事実認識のポイント

事実誤認のポイント

長良川河口堰をめぐる利水構造の実態とゲートの開放

北中勢地域の水道用水供給事業の給水能力と実績

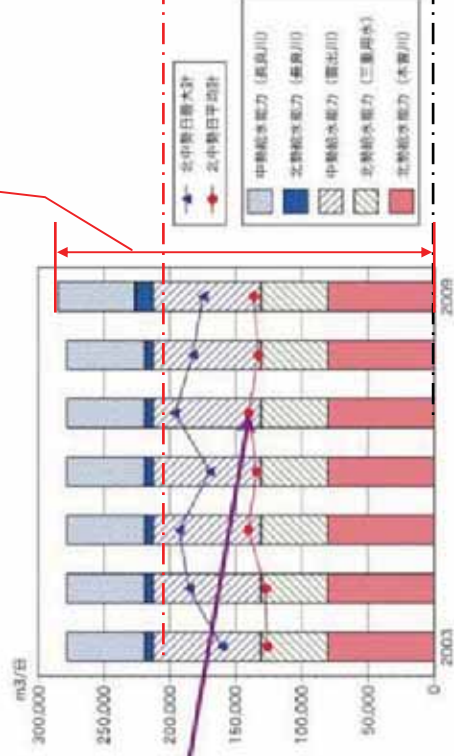
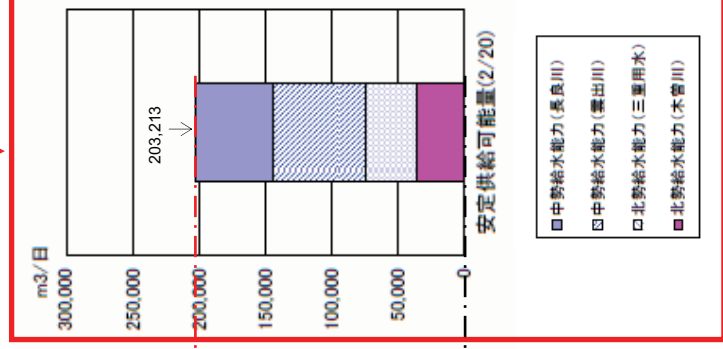
② 節水化と予測の誤り

- 近年の少雨化傾向により、ダムの安定供給可能量は低下しており、安定供給可能量と実績取水量はほぼ同じです。

北伊勢工業用水の取水実績

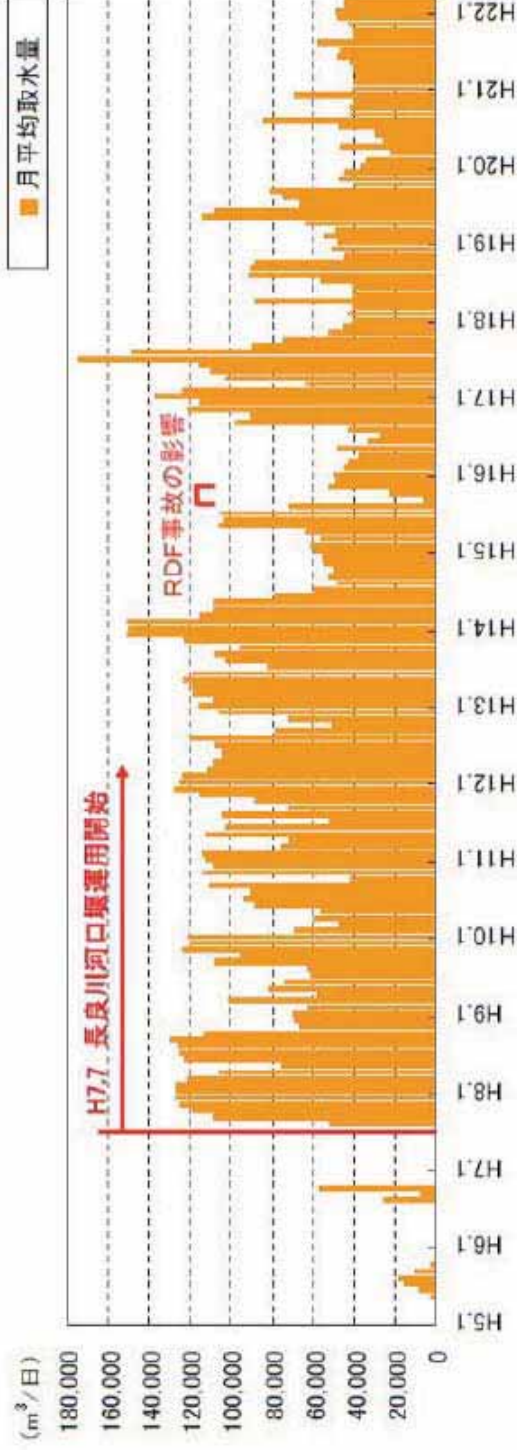
河口堰完成以前は
取水していなかった

木曽川水系を主に
塩分濃度を観測しながら取水も可能

- 長良川河口堰が出来る前は、塩水の侵入により安定した取水は困難でした。

- 長良川河口堰の近くに北伊勢工業用水の取水口があるため、塩水の侵入を前提とした、長良川河口堰のゲート操作によって、塩水の調整をしながらの取水は困難です。

- 木曽川は、近年の少雨化傾向により、ダムの安定供給可能量は低下しており、現在はそれを上回る水利権が許可されていません。そのため、安定供給可能量を上回る水利権量については、今後、愛知県・三重県・名古屋市長良川河口堰及び徳山ダムに水源を振り替えることとなっています。

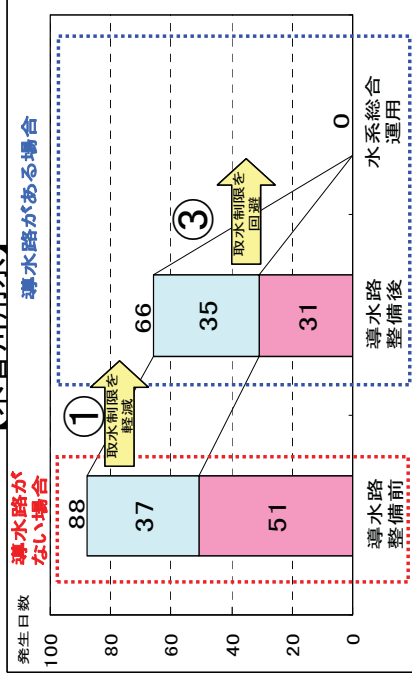
- 牧尾・阿木川・味噌川ダムの統合運用 (2009～)
長良川河口堰、徳山ダム～導水路は不要
- 発電用ダムからの放流 (減電の補償)
- 農業用水からの転用 (夏季, 1994年)
- 河川維持流量の引き下げ (冬季, 1986年)
【木曾川の流量は多い、利用ルールが問題】
- 需要の減少・抑制でリスクは低下している

● 近年の少雨化傾向により、昭和54年～平成10年の20年に2番目の渇水年(2/20)におけるダムによる安定供給可能量は、ダムの計画当時に比べて約6割に減少しており、また、近年最大渇水(平成6年)におけるダムの供給可能量は、ダムの計画当時から約3割に減少しており、供給能力は大幅に低下しています。
